II. Předmět dodatku č. 3 ke smlouvě o zhotovení stavby (dále také jen „dodatek“)

název stavby

Dychtivá očka – budova Vranovská 17 při ZŠ a MŠ Brno, Merhautova 37

Rekapitulace změnových listů

Stavba: 19/325 ZL Dychtivá očka - budova Vranovská 17
Objekt: ZL 04 Rychle tuhnoucí podsyp
Rozpočet: 04 - 01 Rychle tuhnoucí podsyp VCP

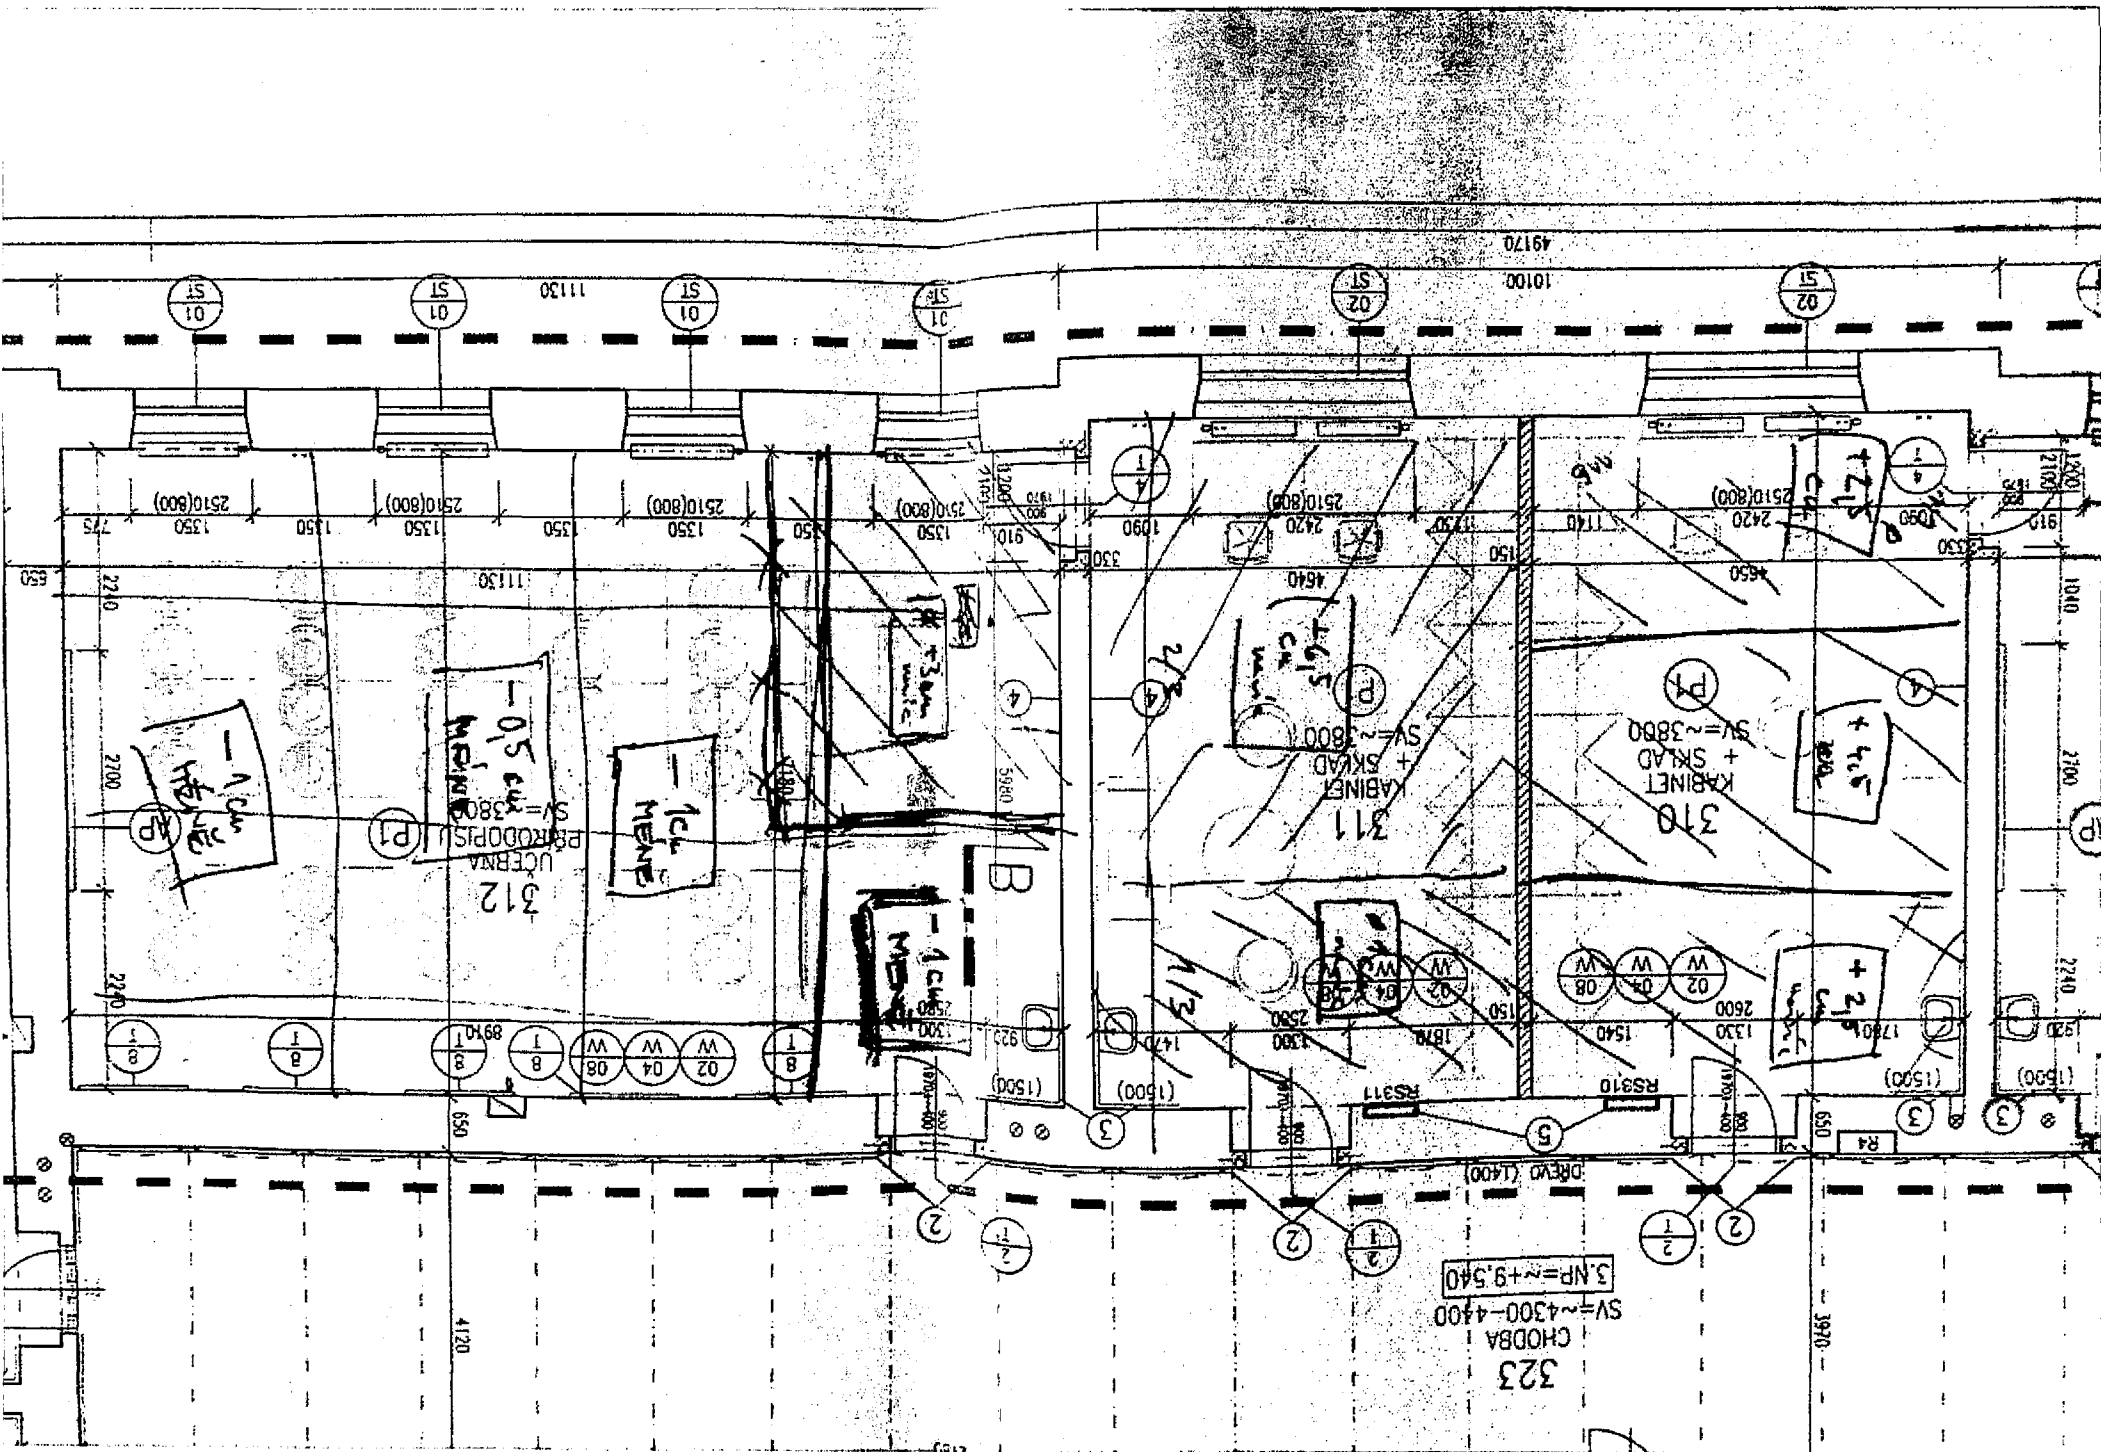
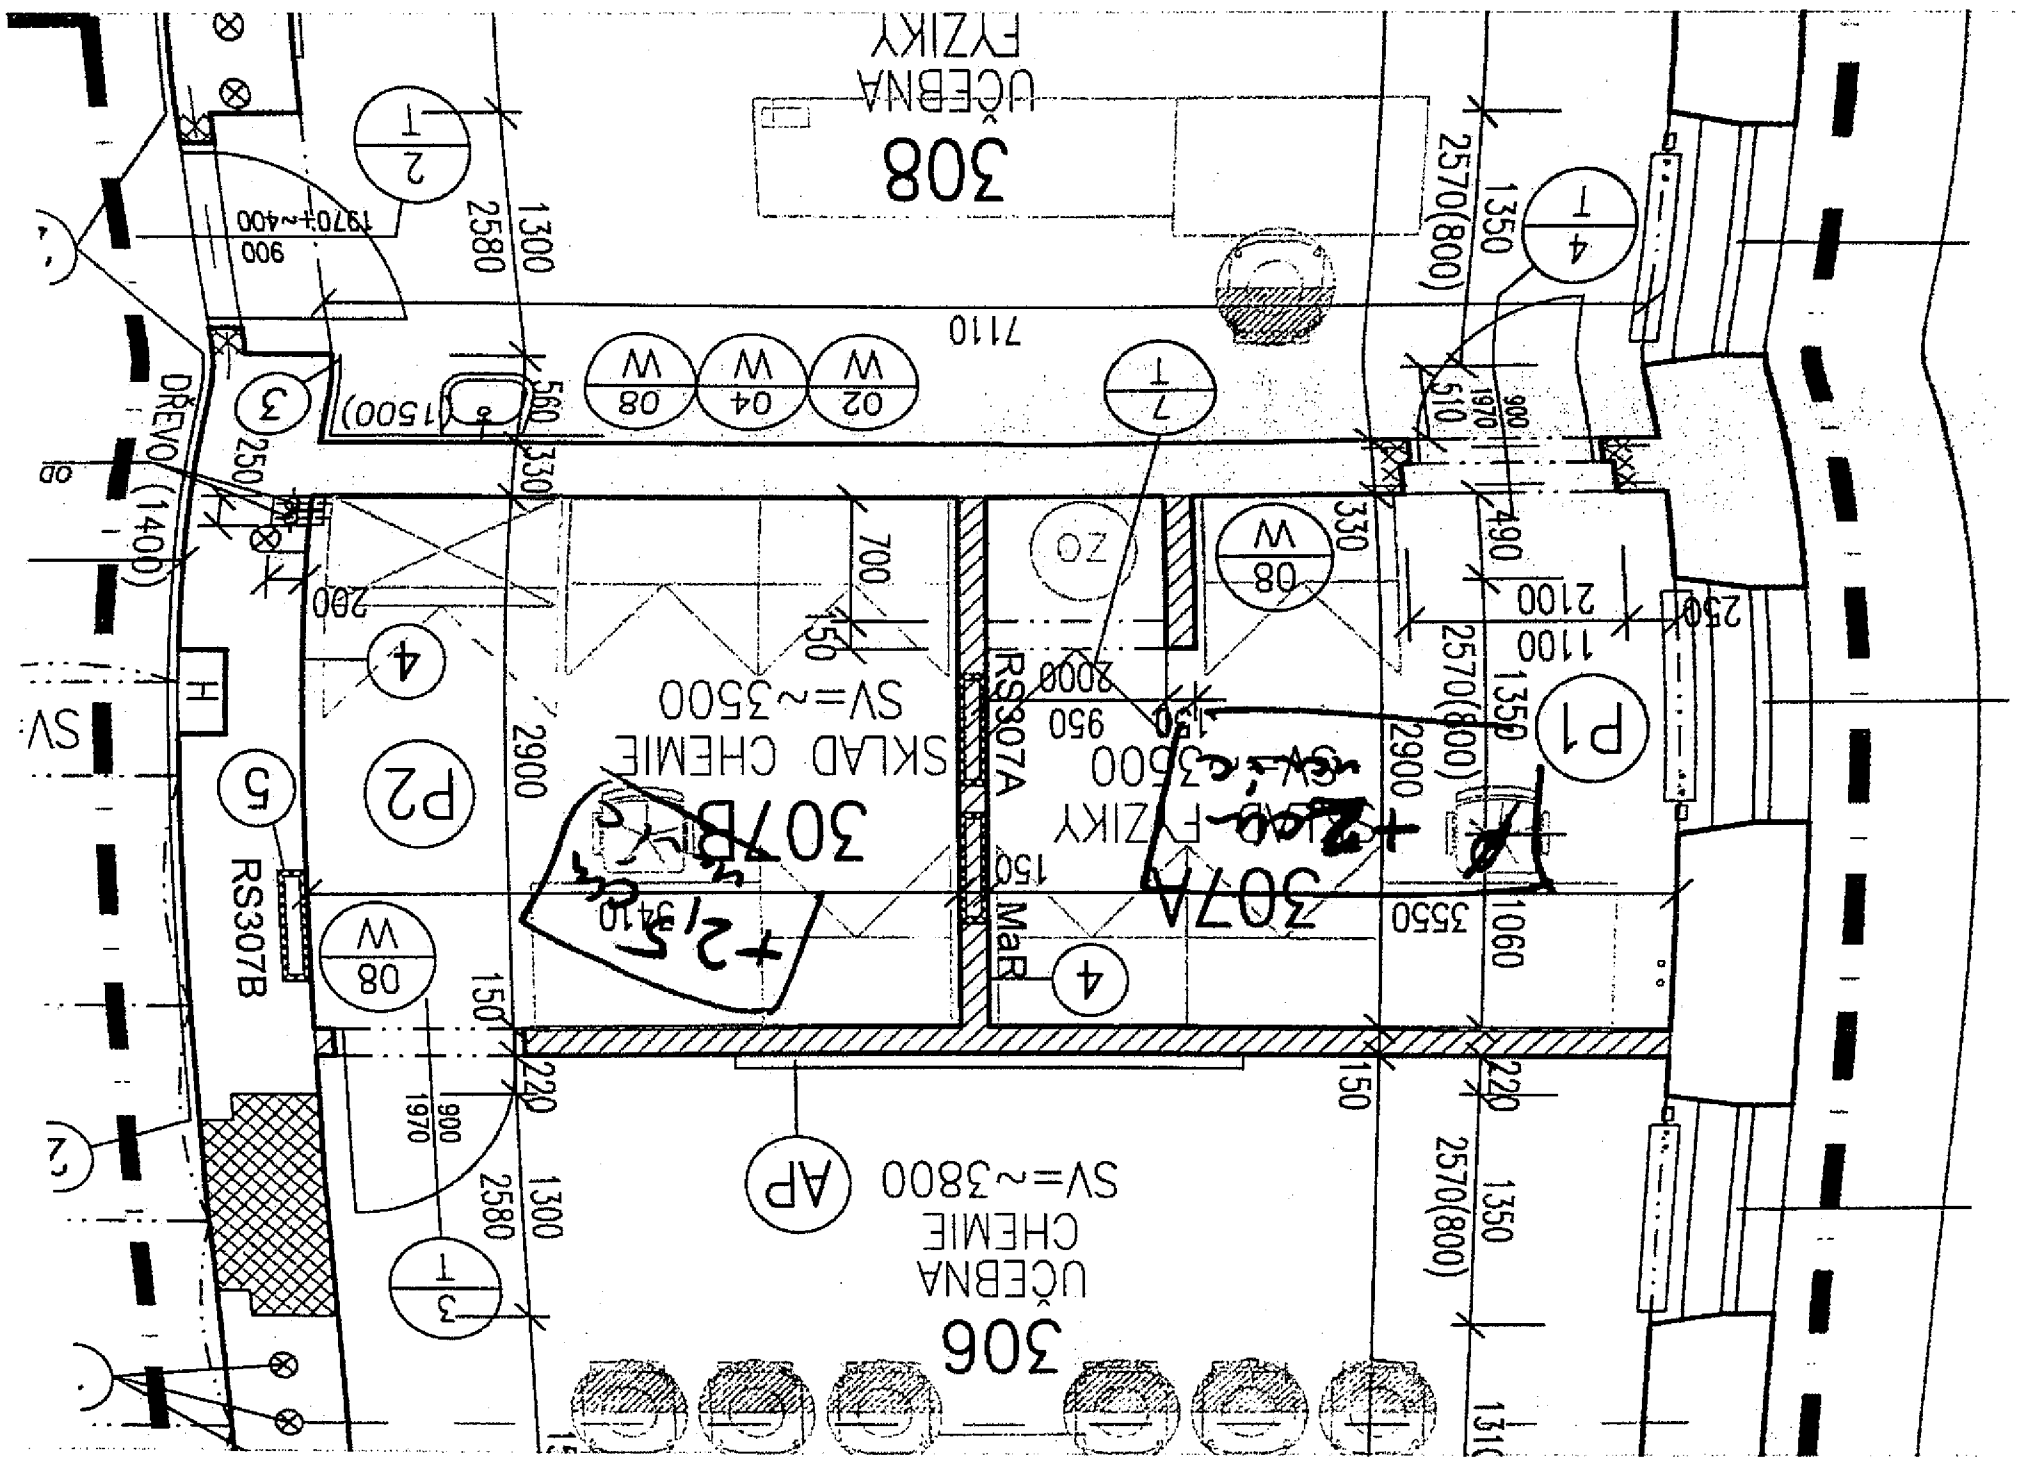
STAVBA: Dychtivá očka -budova Vranovská 17, při ZŠ a MŠ Brno, Merhautova 37		ZL 04
ÚSEK: Podlahy, osazování; Přesuny hmot		
NÁVRH NA OCENĚNÍ ZMĚNY díl Podlahy, osazování Přesuny hmot	NÁVRH NA OZNÁMENÍ Č.: 4 PŘÍKAZ KE ZMĚNĚ Č.:	
KOMU: OI MMB	OD: SKR stav s.r.o.	DATUM:
ODESLÁNO: _____	POŠTOU: _____	OSOBNĚ: _____
	KURÝR: _____	Mail _____
PŘEDMĚT ZMĚNY: jiné tloušťky nové skladby podlah DOTČENÉ MÍSTO: budova ZŠ ul.Vranovská, Brno ODKAZ NA VÝKRESY: projektová dokumentace pro provádění stavby ODKAZ NA SOUPIS PRACÍ: viz položkový rozpočet „ZL04“ ODKAZ NA JINOU ČÁST SMLOUVY:		
POPIS ZMĚNY: Po odstranění mazanin a násypů stávajících podlah až na záklop bylo provedené skutečné zaměření tloušťky nové konstrukce podlah pro provedení rychle tuhnuoucích podsypů. Byly zjištěné jiné tloušťky, než předpokládal projekt.		
POKYN VYDAL: stavbyvedoucí [REDACTED]		DATUM:
TOTO OZNÁMENÍ NESMÍ BÝT POVAŽOVÁNO ZA PŘÍKAZ KE ZMĚNĚ POTVRZUJÍCÍ POKYN K PROVEDENÍ PRACÍ, ALE POUZE JAKO PODKLAD PRO ZPRACOVÁNÍ NÁVRHU OCENĚNÍ ZMĚNY. ZHOTOVITEL NEBUDE POKRYVAT PRÁCE POKRYVAJÍCÍ PŘEDMĚTNÉ PRÁCE.

P.č.	Číslo položky	Název položky	MJ	Množství	Cena / MJ	Celkem
Díl: 634		Podlahy, osazování				129 167,70
97	631342831R00	Mazanina ***** rychlotuhnoucí tl. 12 cm	m3	10,01300	12 900,00	129 167,70
		m.č. 312 : -0,2997		-0,29970		
		m.č.311 : 1,6175		1,61750		
		m.č.310 : 1,1		1,10000		
		m.č.309 : 2,4906		2,49060		
		m.č.308 : 1,8541		1,85410		
		m.č.307a : 0,2059		0,20590		
		m.č. 307b : 0,2472		0,24720		
		m.č.306 : 1,6292		1,62920		
		m.č.305 : 0,882		0,88200		
		m.č.304a : 0,2381		0,23810		
		m.č.304b : 0,0481		0,04810		
Díl: 99		Staveništní přesun hmot				1 462,74
171	999281111R00	Přesun hmot pro opravy a údržbu do výšky 25 m	t	2,75988	530,00	1 462,74
